Acta specialia

lichen und gesundheitspolizeilichen Verhältnisse etc. der Besitzung

Ring ~~Strasse~~ No. 4

Hausakten
betreffend
das Grundstück.

Zeichnung
zum Umbau des Laden im Wohnhause Ring N24 den Herren Gebr. Guttmann
zu Beuthen % gehörig.

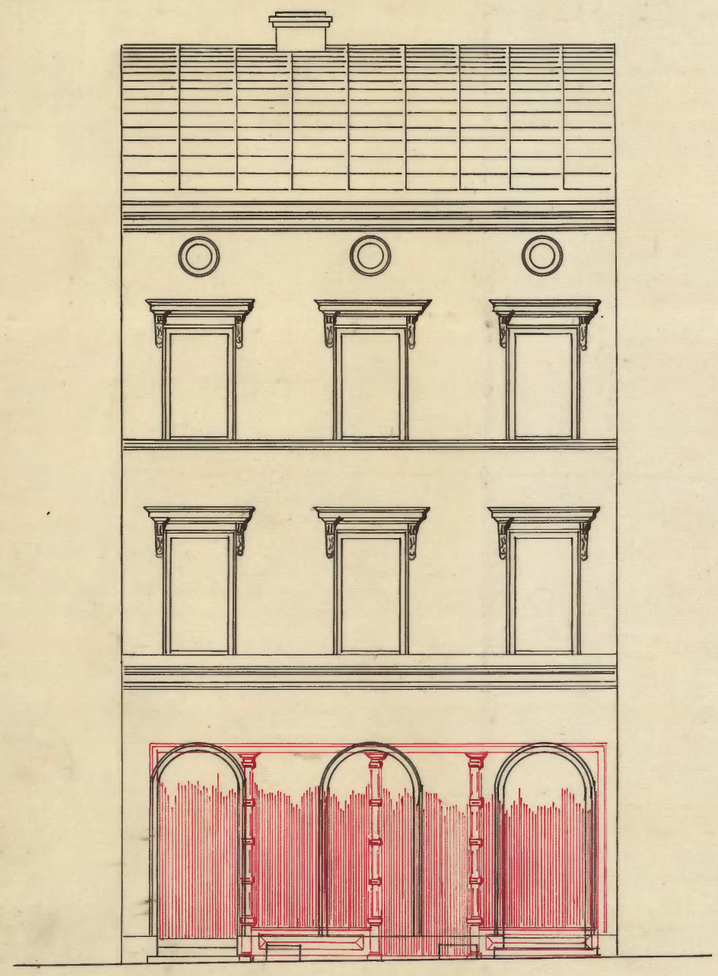
Gegen die Bauausführung ist nach Prüfung der Zeichnung und statischen Berechnung ein Einwand nicht zu erheben.
